## **Rapport de l'Inspection des installations classées**

Visite d'inspection du 10/12/2024

### **SEVIA**

Références : 2024- Is069TS2

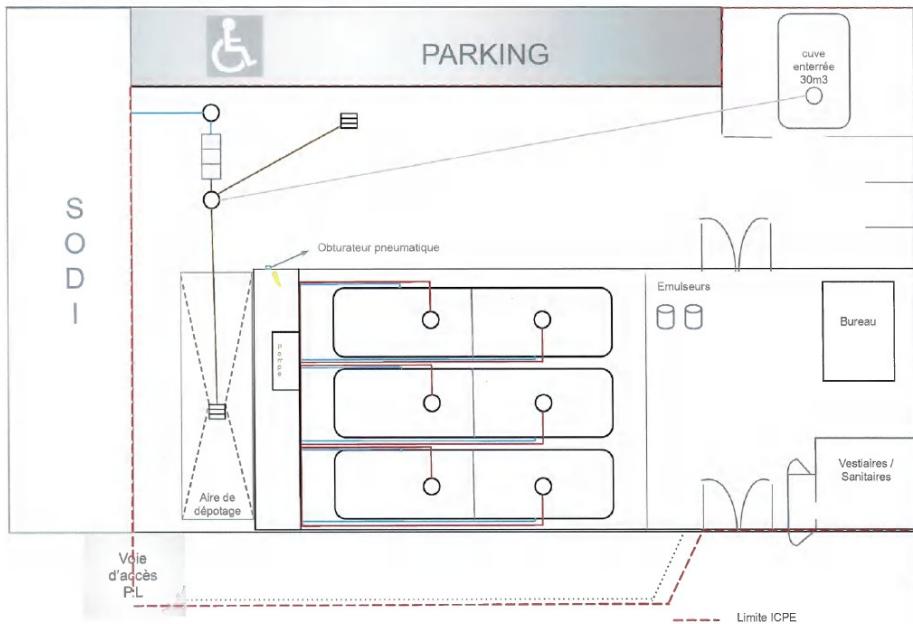
La procédure de dépotage présentée par SEVIA précise « qu'avant toute manipulation des vannes il est impératif de mettre le site sur rétention en manipulant l'obturateur automatique (dégonflage/gonflage) ».

Le DDAE de 2011 précise que le fonctionnement de la pompe de transfert de déchets liquides est précédée de l'opération de mise en rétention globale de cette zone de dépotage par l'opérateur de SEVIA (obturation du réseau collecteur des eaux pluviales).

- l'inspection s'interrogeait en 2023 sur le terme utilisé dans la procédure interne de dépotage : qu'avant toute manipulation des vannes il est impératif de mettre le site sur rétention en manipulant l'obturateur automatique (dégonflage/gonflage)», et la présence de deux obturateurs.

*Schéma de position de l'obturateur par l'Inspection*

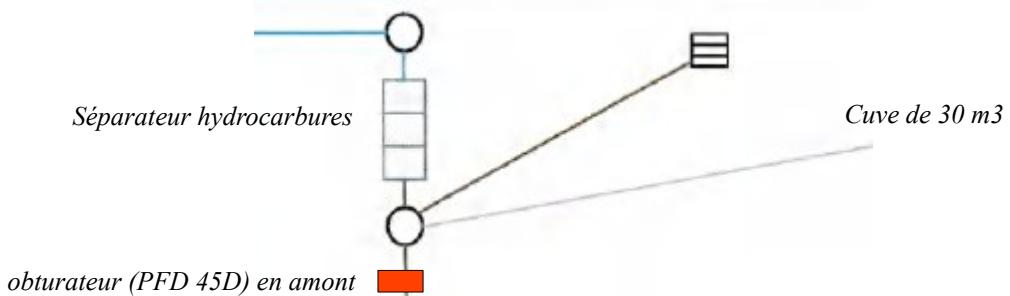
L'exploitant déclare qu'il n'y a qu'un seul obturateur (PFD 45D), situé en amont du séparateur d'hydrocarbures. Son fonctionnement est décrit au point de contrôle suivant.

De plus, il semblerait que le "déTECTEUR d'hydrocarbure" soit placé au niveau de la cuve enterrée de 30 m<sup>3</sup> et non au niveau du séparateur d'hydrocarbures comme indiqué dans l'arrêté (comme pour l'alarme sonore).

L'exploitant précise que l'obturateur PFD 45D permet de transférer les eaux souillées de l'aire de dépotage vers la cuve enterrée de 30 m<sup>3</sup> (shunt du séparateur hydrocarbures).

Mettre en place une consigne du contrôle visuel du niveau de la cuve de rétention enterrée de 30 m3.
